URGENT – Veiligheidsbericht

Correctie medisch apparaat

Ingenuity CT, IQon Spectral CT, iCT, Brilliance 64 CT, Ingenuity TF, Vereos

Onjuiste labels beeldfasen bij Step and Shoot

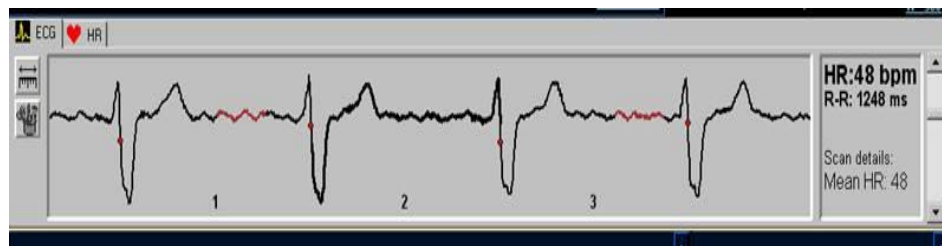
<p>BETROKKEN PRODUCTEN HERKENNEN</p>	<p>Controleer of u beschikt over een mogelijk betrokken systeem en welke softwareversie u gebruikt voor de BETROKKEN PRODUCTEN.</p> <p>De softwareversie van uw product identificeren: Klik op de knop Help Selecteer 'Over'. De softwareversie wordt weergegeven Softwareversies 4.x, 3.x, en 2.x zijn mogelijk betrokken</p>
<p>DOOR DE KLANT/GEBRUIKER TE ONDERNEMEN ACTIE</p>	<ol style="list-style-type: none"> 1. Bij de uitvoering van een Step and Shoot-opname waarbij fase-tolerantie geselecteerd is, kunnen beelden identiek (een enkele fase) zijn gereconstrueerd, maar zijn gelabeld als verschillende fasen. Dit komt voor wanneer 'Start Final Recon' (Laatste reconstructie starten) is geselecteerd voorafgaand aan de weergave van de ECG-curve bovenin het opnamevenster. <ul style="list-style-type: none"> • Gereconstrueerde fasen worden identiek weergegeven bij online reconstructie, maar de fasen worden correct gereconstrueerd bij offline reconstructie. • Dit komt voor wanneer de gebruiker op 'Start Final Recon' (Laatste reconstructie starten) klikt voordat de console/host de ECG-curve heeft ontvangen. <div data-bbox="521 1583 1450 1822" style="text-align: center;"> <p>The screenshot shows a 'Time From Injection' axis with markers at 25 and 26 seconds. A 'Repeat' callout points to a specific phase. To the right, an ECG waveform is displayed with 'HR: 60 bpm' and 'QRS-QRS: 1000 ms'. A red circle highlights the text: 'Please review the ECG wave and R-tag detection before pressing Start Recon'.</p> </div> <p><i>4.x Voorbeeld grafische gebruikersinterface</i></p>

- Vermijden in 4.x: wacht met het starten van de reconstructie tot de ECG-strook bovenin het opnamevenster is.

3.x Voorbeeld grafische gebruikersinterface

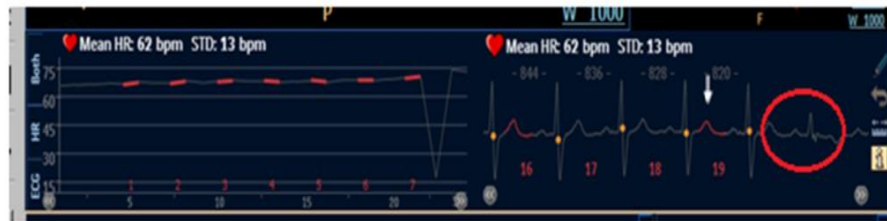
- Vermijden in 3.x: wacht met het starten van de reconstructie tot de ECG-strook zichtbaar is onderin het opnamevenster.

Dit probleem betreft alle bovengenoemde systemen (met uitzondering van Vereos) met 4.x-software en alle iCT-systemen met 3.x-software. Beelden kunnen worden gereconstrueerd met fasetolerantie door een offline reconstructie van de onbewerkte gegevens uit te voeren. Er is geen nieuwe scan van de patiënt vereist.

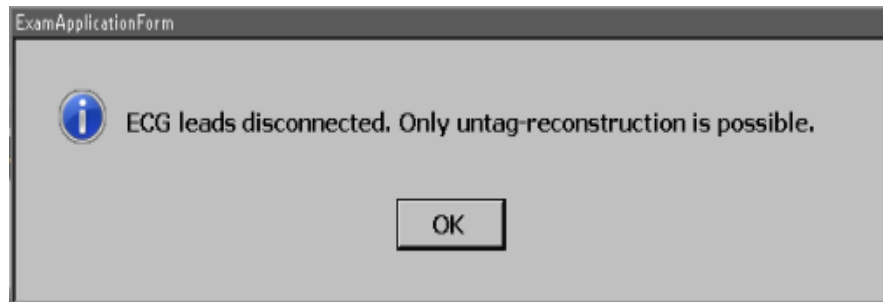
- Dit kan voorkomen bij versie 4.x-software

- De gebruiker ontvangt het volgende bericht op de console als dit voorkomt:

- Beelden worden onjuist gelabeld, alsof er fasetolerantie is toegepast. De beelden worden echter gereconstrueerd zonder fasetolerantie.
- Vermijden: controleer of de leidingen goed aan de patiënt zijn bevestigd voor het starten van de opname en of de bewegingslengte van de tafel het toelaat om de leidingen goed bevestigd te houden gedurende voltooiing van de opname. Er is geen manier om het probleem te vermijden in het geval van een applicatiecrash.
- Als dit probleem zich voordoet, kunnen de beelden wel gebruikt worden, maar zijn deze niet gelabeld met de juiste ECG-fase. Een nieuwe scan is mogelijk vereist wanneer er beelden met

4.x Voorbeeld grafische gebruikersinterface

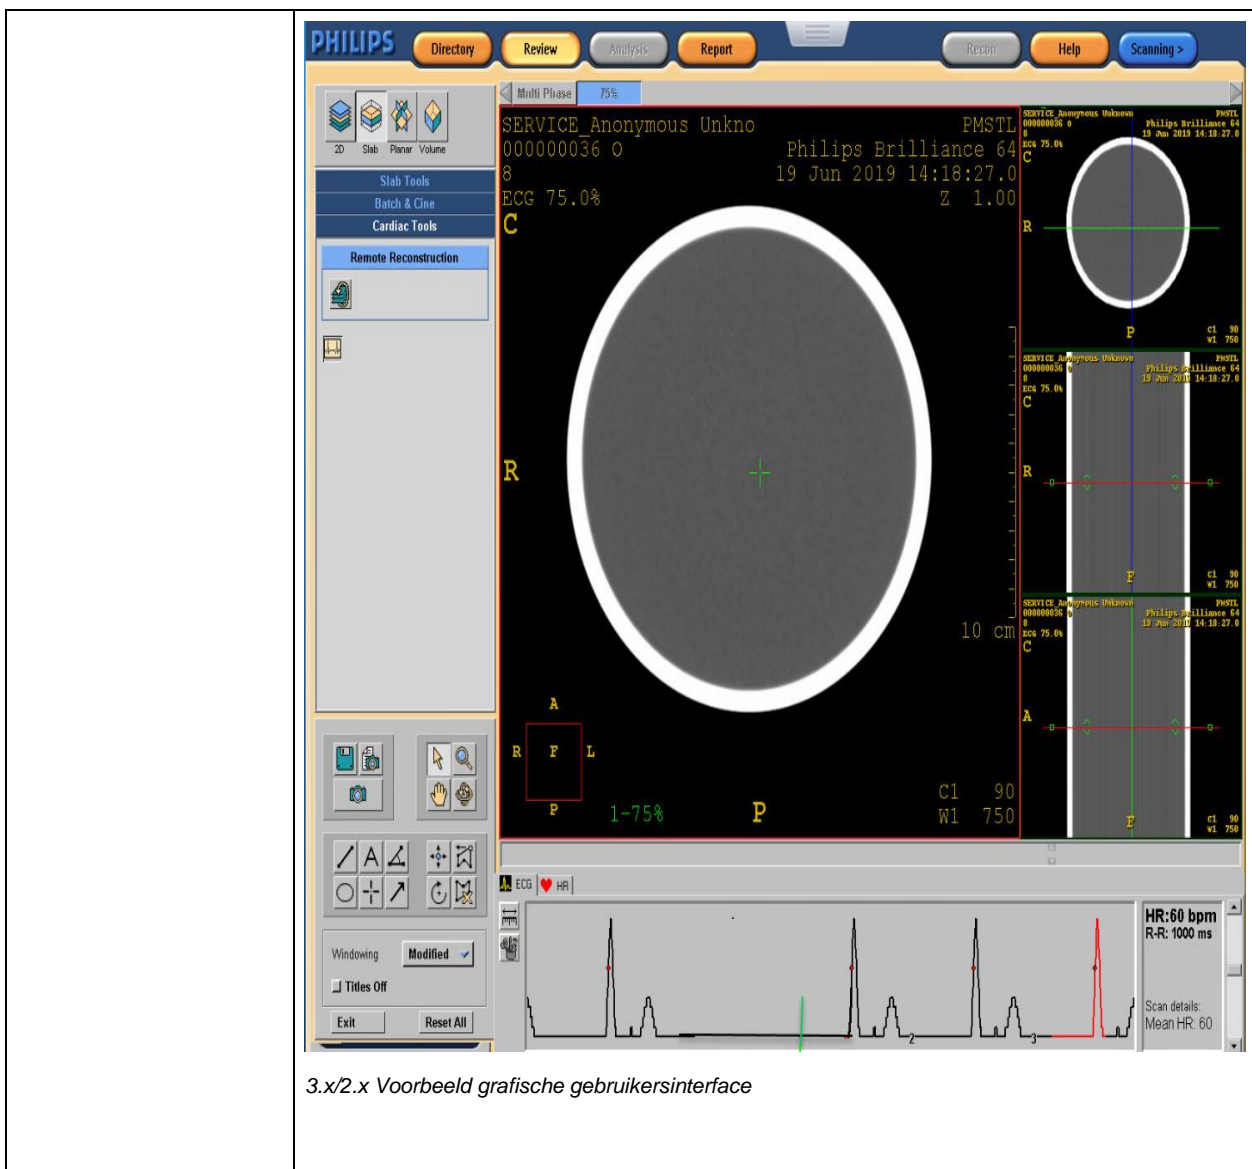
3. In bepaalde gevallen waarin een patiënt een aritmie of een wisselende hartslag vertoont, kunnen beelden uit de opname na de hartslagvariatie mogelijk gelabeld worden in de verkeerde fase.
 - Dit wordt veroorzaakt door het systeemontwerp. De witte pijl/groene lijn in de ECG-weergave is niet uitgelijnd bovenaan de opname in het geval van een hartslagverandering of bij het voorkomen van een aritmie.
